## Keuringsverslag van een elektrische laagspanning- en zeer lage spanningsinstallatie

### NIET CONFORM

Straatnaam	Hutsepotstraat
Huisnummer	61
Busnummer	
Postcode	9052
Gemeente	Gent
Land	België

Controlebezoek van een niet huishoudelijke installatie volgens (KB 08/09/2019) - AREI Boek 1- 9.1.1, 6.5. en 4.2.4.4.  
Spanning: 3~230V  
Aantal kringen: 34  
Meter / bord verbinding: 16 mm<sup>2</sup>  
Max beveiliging: 63 A

Afbeelding schakel- en verdeelbord:

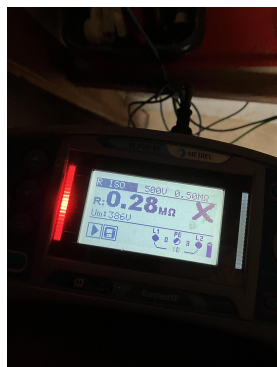
I1.01 Eéndraadschema van de installatie is te voorzien en/of te vervolledigen. (Boek 1 Afdeling 2.12 - 2.13 en 3.1.2 en 9.1.2)

I1.02 Situatieschema van de installatie is te voorzien en/of te vervolledigen. (Boek 1 Afdeling 2.12 - 2.13 en 3.1.2 en 9.1.2)

I1.06 De externe invloedfactoren werden ons niet schriftelijk meegedeeld en konden ter plaatse niet worden vastgesteld in het bijzijn van de beheerder of zijn afgevaardigde. (Boek 1 Afdeling 5.1.4. & 9.1.6.)

I2.01 De waarde van de isolatieweerstand van één of meerdere stroombanen is kleiner dan 0,5M ohm (Boek 1 Onderafdeling 6.4.5.1.)

I3.09 Een demonteerbaar aansluitstuk (aardingsonderbreker) moet steeds gemakkelijk bereikbaar zijn. (Boek 1 Onderafdeling 5.1.5.1. en 5.4.3.5.)

I6.01 Een verzegelbare differentieelstroombeschermingsinrichting dient geplaatst te worden aan het begin van de installatie. (Boek 1 Onderafdeling 4.2.4.3.)

nota/note 13 De aardspreadsweerstand kon niet gemeten worden. Deze dient bij voorkeur kleiner te zijn dan 30ohm.
